ONTWERP TRACÉBESLUIT HAZELDONKSESTRAAT

HOGESNELHEIDSLIJN - ZUID

Verkeersveiligheidstoets

Mei 2000

Nieuw en te beoordelen ontwerp OTB 02-03-2000

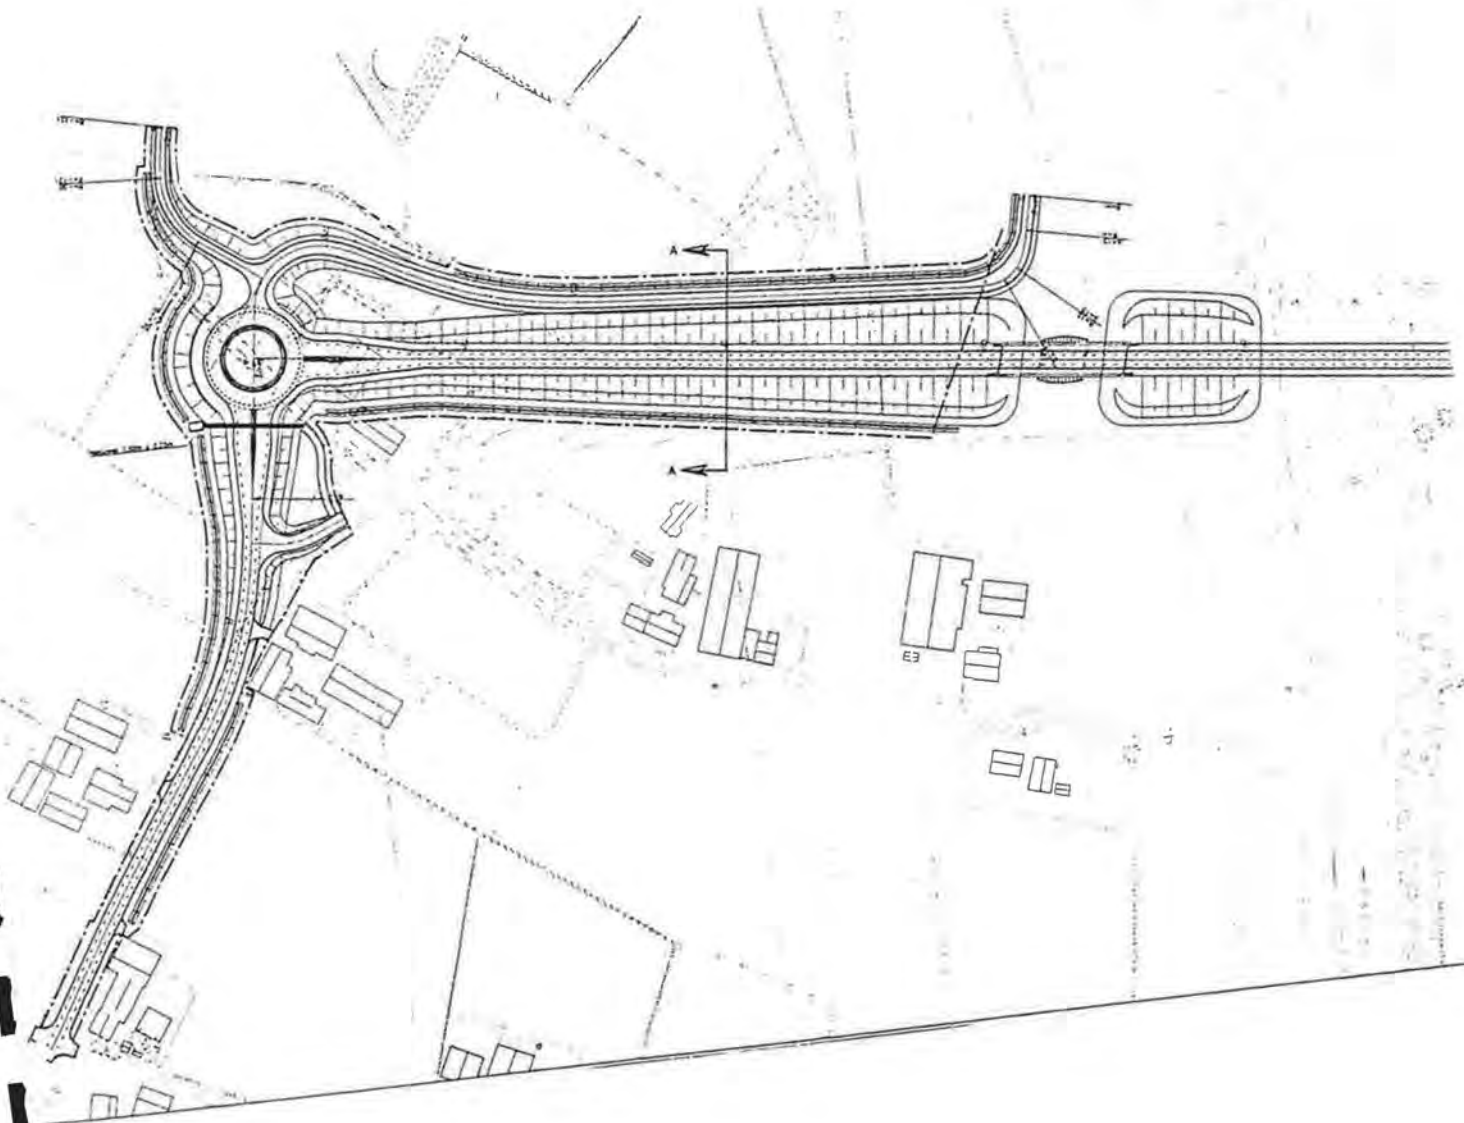
Ten noorden van de rotonde ligt een T-aansluiting erg dicht op de rotonde. Door dit kruispunt enigszins op te schuiven in noordelijke richting, kan het beter vormgegeven worden. De hellingpercentages in het lengteprofiel zijn hier 5 en 7%, wat geen problemen zal geven in relatie tot de functie van deze straten.

De schuur van pand nr. 12 komt op ca. 3,50 meter van de nieuwe kant van de weg te liggen. Een oprijdend voertuig vanaf deze inrit moet dus tot voorbij de schuur rijden om de hoofdrijbaan in zuidelijke richting te kunnen overzien. Op bijgaande tekening, achter in deze nota, is te zien dat een tractor op deze inrit met zijn voorkant tot op de weg moet rijden om een oprijzicht van 100 meter (benodigd bij 60 km/u) te hebben. De beplanting die tussen de schuur en de weg staat vermindert het zicht op de weg in zuidelijke richting nog meer.

De lengte van de inrit wordt groter dan thans het geval is. De inrit van pand nr. 14 moet in het nieuwe ontwerp echter een hoogteverschil overbruggen van circa 1,00 meter. Een oprijdend voertuig vanaf de inrit heeft in het ontwerp slechter zicht dan thans op de hoofdrijbaan. Deze situatie kan verbeterd

Op één onderdeel voldoet het te beoordelen nieuwe ontwerp niet aan de inrichtingscriteria, namelijk de gekozen kruispuntsvorm bij de Breebroeken. De locatie van het kruispunt achten wij juist gekozen. Echter naar de huidige inrichtingscriteria past een rotonde, zoals deze in het te beoordelen nieuwe ontwerp voorkomt, niet in de Hazeldonksestraat. Dit schept het verkeerde beeld van dit type straat.

De situatie blijft namelijk ook na het aanbrengen van beplanting en dergelijke goed overzichtelijk. De combinatie van de goede overzichtelijkheid met de relatief lage intensiteit en de doorgaande beweging van het verkeer, die hoofdzakelijk zuid-oost v.v. gericht is, maakt dat binnendoorrijden van de rotonde aantrekkelijk is. Dit leidt tot verkeerd rijgedrag. Dit is door de bewoners ook reeds genoemd in hun laatste reactie. De middengeleiders, die in het nieuwe ontwerp in de zijtakken aanwezig zijn, voorkomen dit niet.

In plaats van de rotonde past een kruispunt in de vorm van een T-aansluiting met een snelheidsbeperkende voorziening in de vorm van een verkeersplatau. Een alternatief vormt de vrij nieuwe plattelandsrotonde.

1. het aanpassen van de tracering tussen De Breebroeken en de Oude Trambaan in verband met enkele inritsituaties. → oplossen
2. het aanpassen van stralen bij uitritsituaties en bij de aansluiting van Hazeldonksestraat met de panden 15 en 17. Landbouw- en ander zwaarder verkeer zal dan bij het opdraaien van de Hazeldonksestraat niet op de linkerweghelft hoeven te komen. De extra benodigde verkeersruimte kan goed in zogeheten grasbetonstenen uitgevoerd worden, zodat het karakter van de uitritten wordt behouden.

3. het optimaliseren van het ontwerp betreffende de lengte van het vlakke stuk voor fietsers in de helling, de straal van de voet- en topboog en in geval van de keuze voor toch een grote rotonde diverse afrondingsstralen.

4. de aansluiting van De Breebroeken met de kleine landbouwweg kan nog veiliger ontworpen worden door de aansluiting naar noordelijke richting te verschuiven, zodat de aansluiting op grotere afstand van het kruispunt (in het te beoordelen nieuwe ontwerp de rotonde) komt te liggen.

Draaicircels

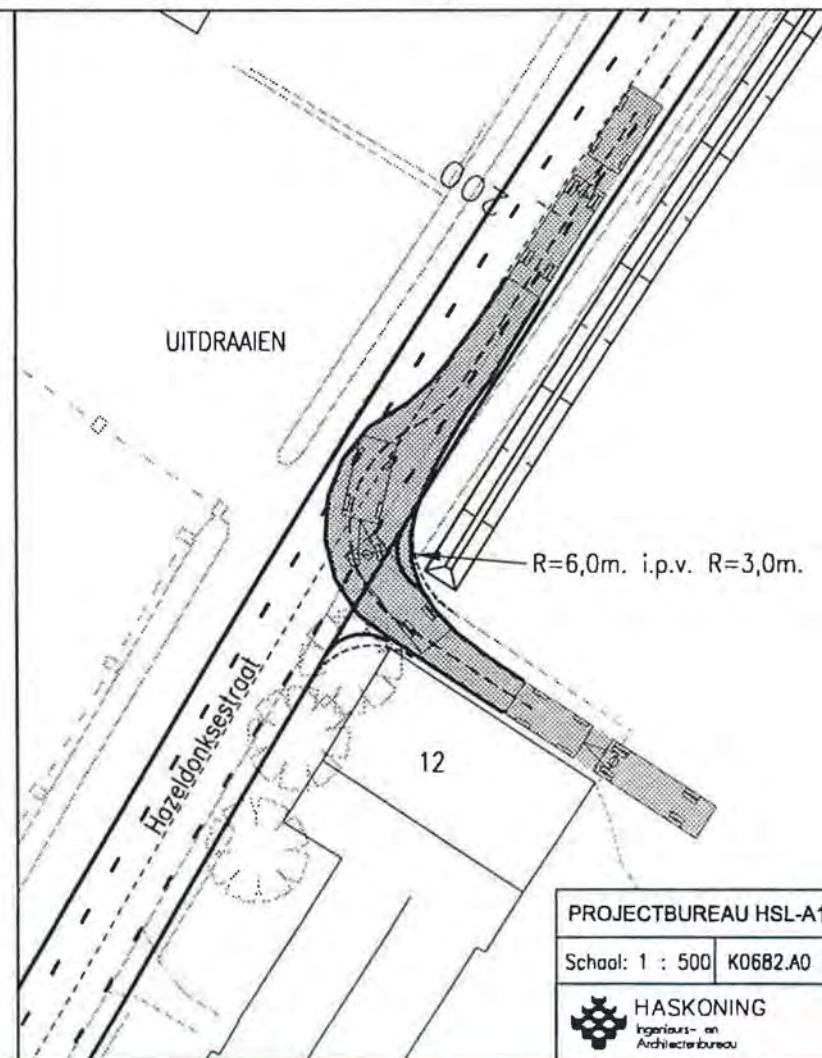
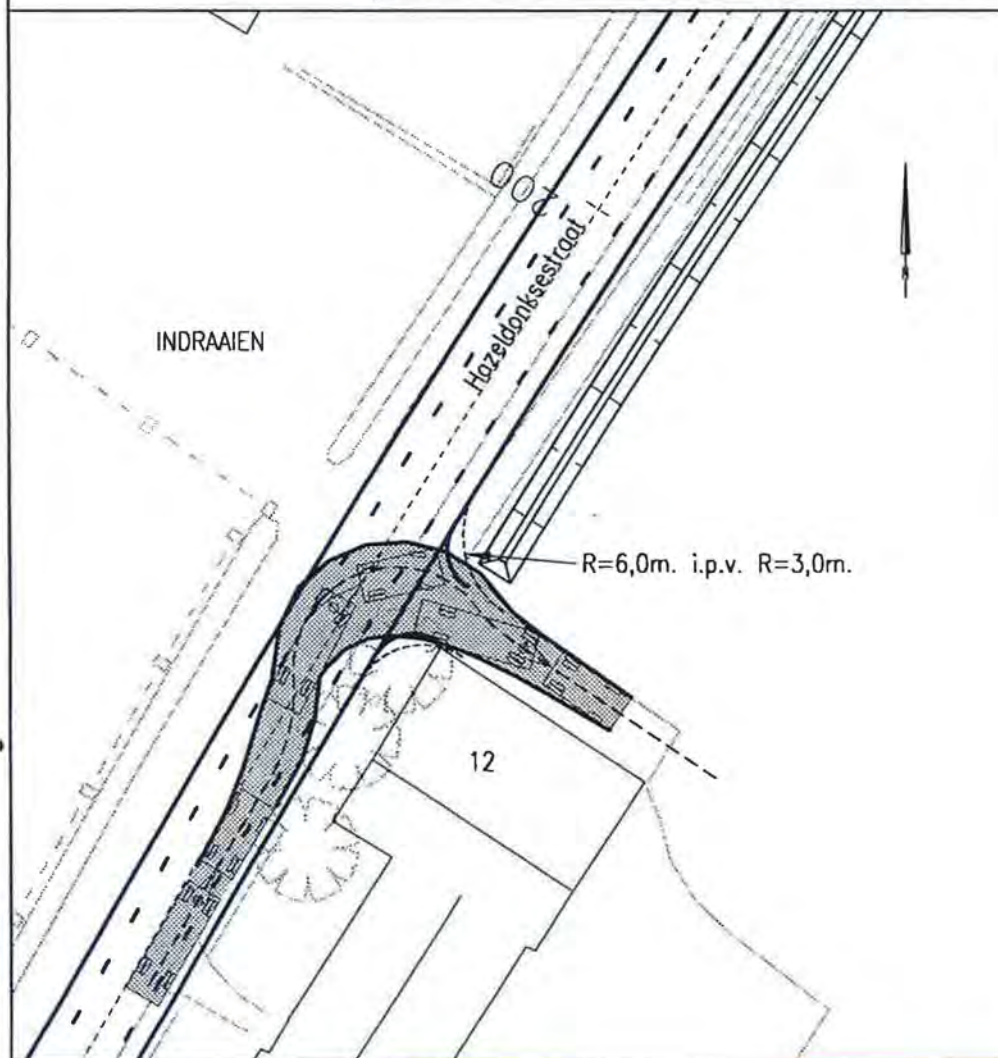
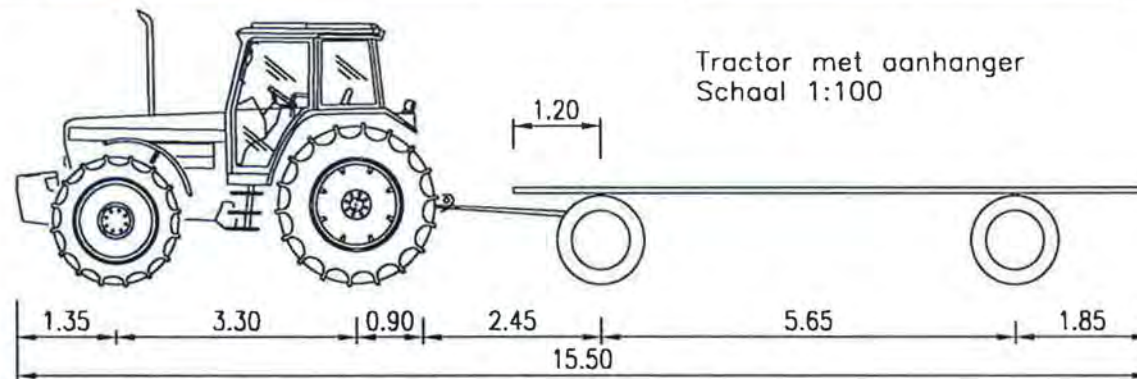
Voor de inrit naast pand nr. 12 is tevens een simulatie gemaakt van een tractor met aanhanger die de weg op- en afdraait. Ook deze tekening is achter in dit rapport opgenomen. Hierop is de ruimte te zien die een dergelijke combinatie ongeveer nodig heeft voor deze manoeuvres. Het verdient aanbeveling om de aansluitbogen van de inrit wat groter te kiezen (circa $R=6$ meter i.p.v. $R=3$ meter), zodat er wat meer ruimte ontstaat voor het in- en uitdraaien. Een afdruk van de simulatie is te zien op bijgaande tekening.
